Ministero della cultura

SOPRINTENDENZA SPECIALE PER IL PIANO NAZIONALE
DI RIPRESA E RESILIENZA

Oggetto: [ID_VIP: 5877] **PROVINCIA DI FOGGIA – Lucera: Impianto di produzione di energia elettrica da fonte eolica denominato "Luceria", costituito da 33 aerogeneratori, della potenza nominale di 6 MW ciascuno con potenza complessiva di 198 MW e di tutte le opere accessorie per il collegamento alla rete di trasmissione nazionale, da realizzare nel comune di Lucera (FG).**

Parere tecnico istruttorio della Soprintendenza speciale per il PNRR.

IMPATTO VISIVO CUMULATIVO

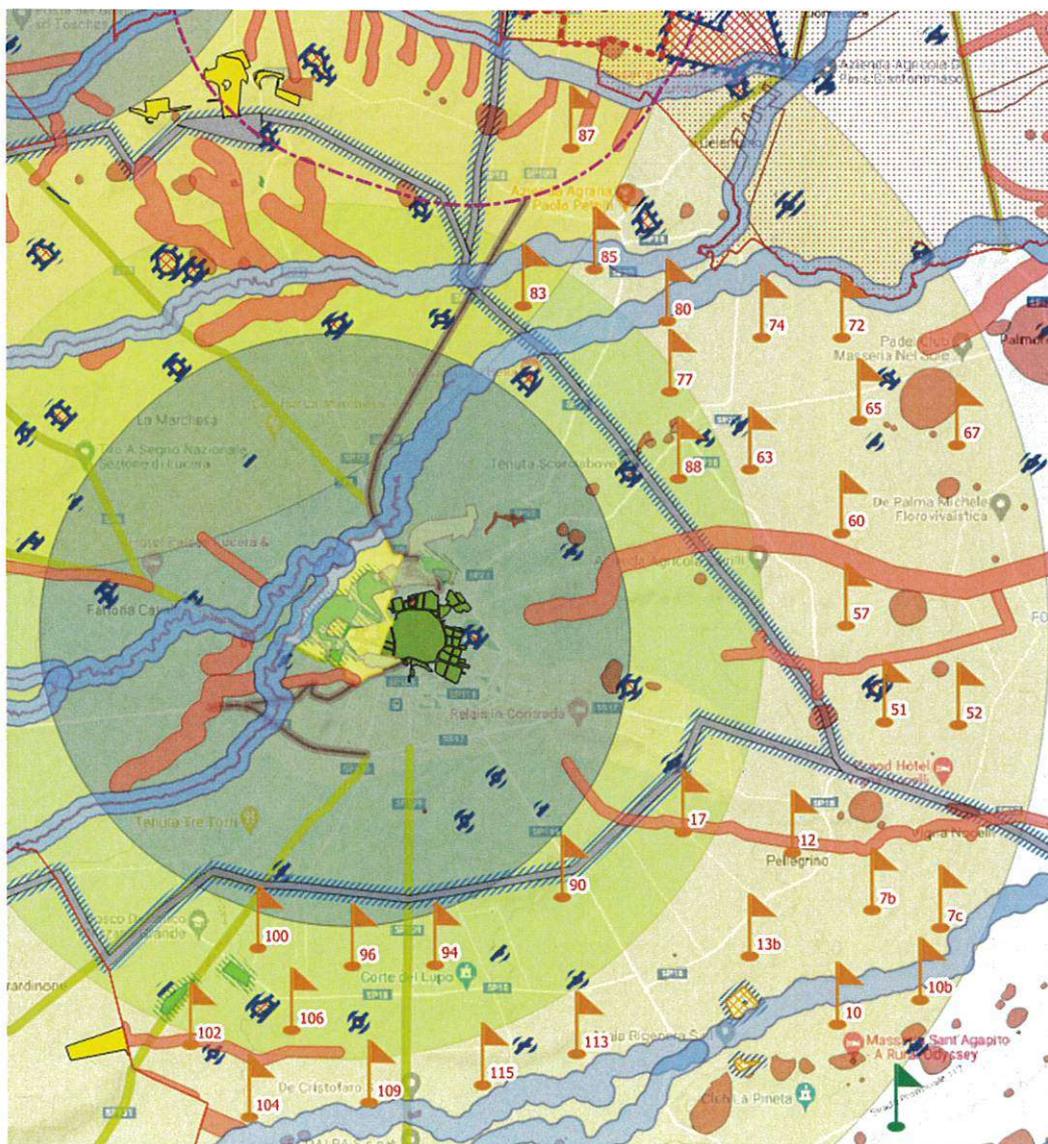
In merito alla valutazione degli impatti cumulativi, si rileva che il parco eolico in esame è previsto in un'area con un'alta concentrazione di impianti eolici e la cui visibilità risulta ampia a causa della sua posizione in un territorio totalmente pianeggiante e privo di rilievi montuosi.

Nell'area vasta d'indagine gli impianti da considerare nella valutazione degli impatti cumulativi correlabili all'impianto in progetto sono stati rilevati complessivamente n. 382 aerogeneratori eolici in esercizio e inoltre risultano ad oggi aver concluso positivamente l'iter autorizzativo n. 7 impianti eolici per un totale di n. 18 aerogeneratori autorizzati.

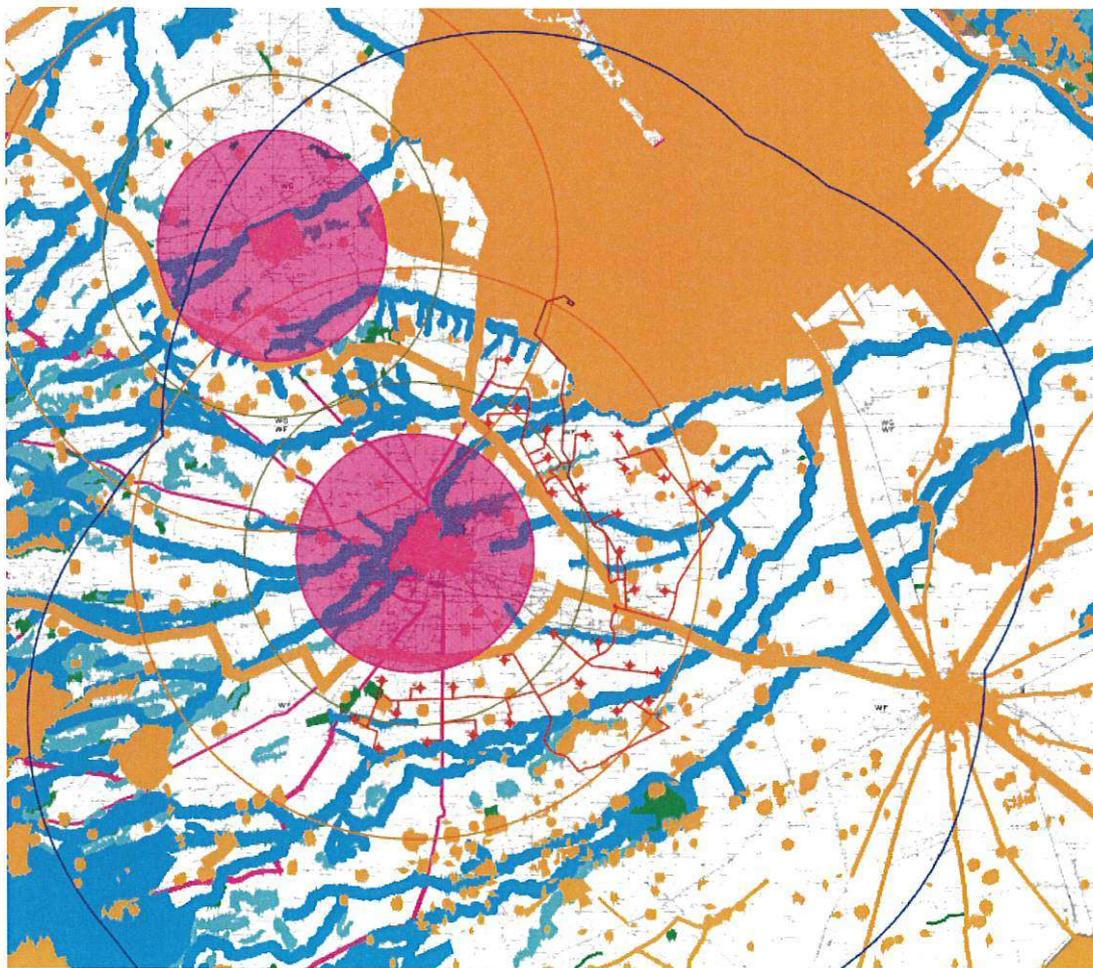
RILEVATO che, sebbene questo Ministero abbia evidenziato (cfr. nota prot. n. 21070 del 18/06/2021, sopra riportata, inviata anche alla Commissione tecnica di verifica dell'impatto ambientale VIA e VAS) che la verifica di compatibilità dell'intervento proposto con la pianificazione paesaggistica vigente deve essere riferita al Piano Paesaggistico territoriale Regionale (PPTR) e non più al Piano Urbanistico Territoriale Tematico (PUTT/p), abrogato dall'entrata in vigore del PPTR, la Commissione tecnica di verifica dell'impatto ambientale nel proprio parere del 05/08/2022 riferisce che: "Dall'analisi del P.U.T.T./p si evidenzia che tutti gli aerogeneratori sono ubicati in ambito "E", tranne il n° 109 che ricade in Ambito "C", senza comunque effettuare alcuna verifica di compatibilità dell'intervento proposto con la normativa paesaggistica vigente (PPTR) e dichiarando erroneamente che "Nessuno degli aerogeneratori di progetto ricade in perimetrazioni demarcate dai coni visuali".

CONSIDERATO, invece, che la localizzazione di tutti gli aerogeneratori (tranne il n. 46) è in contrasto con quanto stabilito dal R.R. 30 dicembre 2010, n. 24, "Regolamento attuativo del Decreto del Ministero per lo Sviluppo Economico del 10 settembre 2010, 'Linee Guida per l'autorizzazione degli impianti alimentati da fonti rinnovabili', recante la individuazione di aree e siti non idonei alla installazione di specifiche tipologie di

Cartografia dei coni visuali di cui all'Allegato dell'elaborato 4.4.1 del PPTR: cerchiata in rosso l'area d'intervento ricadente nei coni visuali del castello di Lucera e di Castel Fiorentino

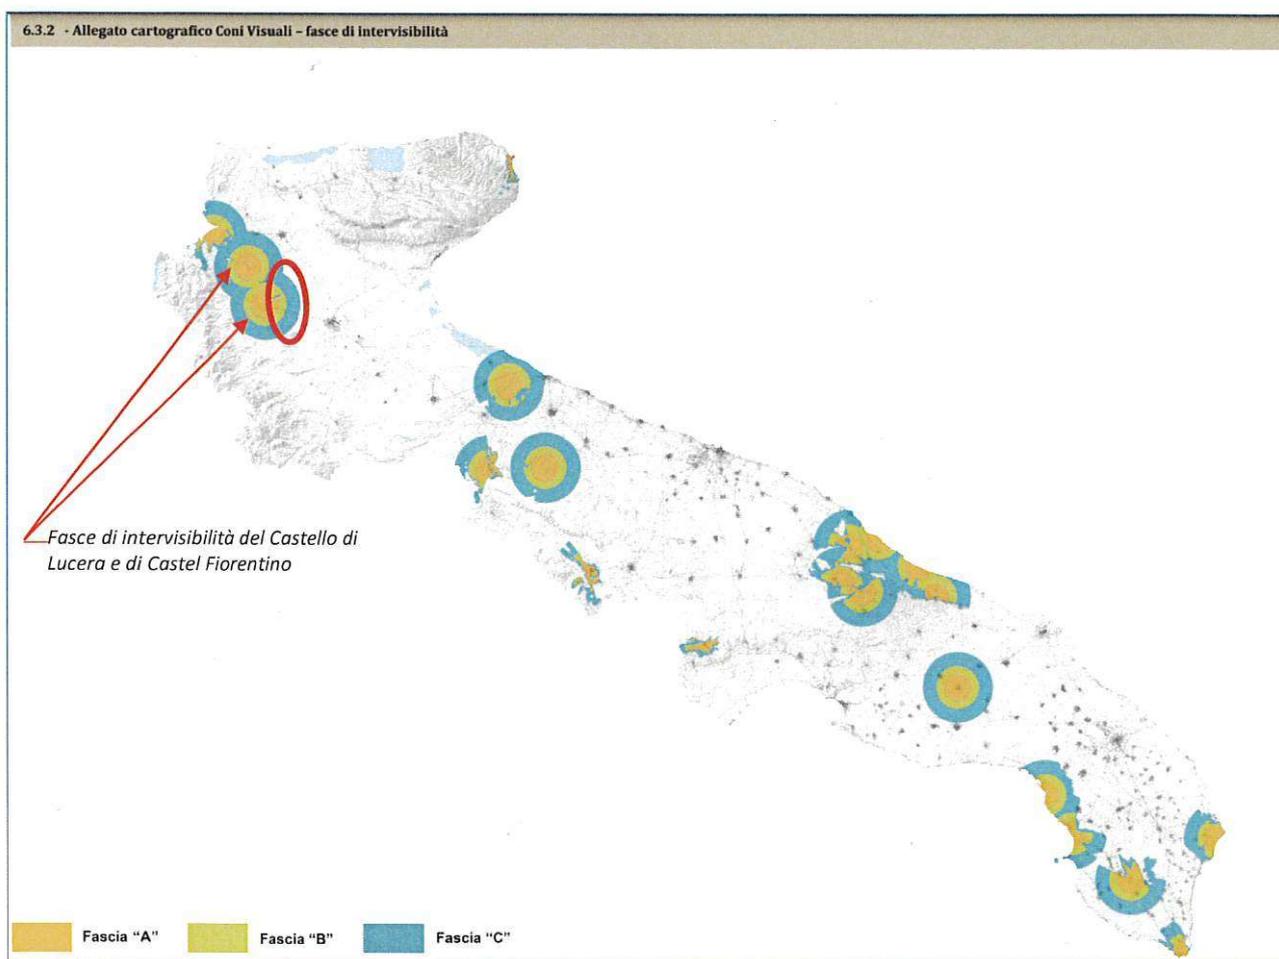
CONSIDERATO che il PPTR ha individuato, quali **componenti dei valori percettivi**, i **coni visuali** (come Ulteriori Contesti Paesaggistici-UCP, ai sensi dell'art. 143, comma 1 *lett.* e del D.lgs. 42/2004) e all'art. **85 delle NTA**, ne dà la seguente definizione: *"Consistono in aree di salvaguardia visiva di elementi antropici e naturali puntuali o aerali di primaria importanza per la conservazione e la formazione dell'immagine identitaria e storicizzata di paesaggi pugliesi, anche in termini di notorietà internazionale e attrattività turistica, come individuati nella sezione 6.3.2..."*, precisando inoltre che *"ai fini dell'applicazione delle misure di salvaguardia inerenti la realizzazione e l'ampliamento di impianti di produzione di energia, di cui alla seconda parte dell'elaborato del PPTR 4.4.1- Linee guida sulla progettazione e localizzazione dei impianti di energia rinnovabile, sono considerate le tre fasce "A", "B" e "C" di intervisibilità come individuate nella cartografia allegata all'elaborato 4.4.1"*. Si riporta di seguito la cartografia allegata all'elaborato 4.4.1, citata all'art. 85 delle NTA del PPTR:
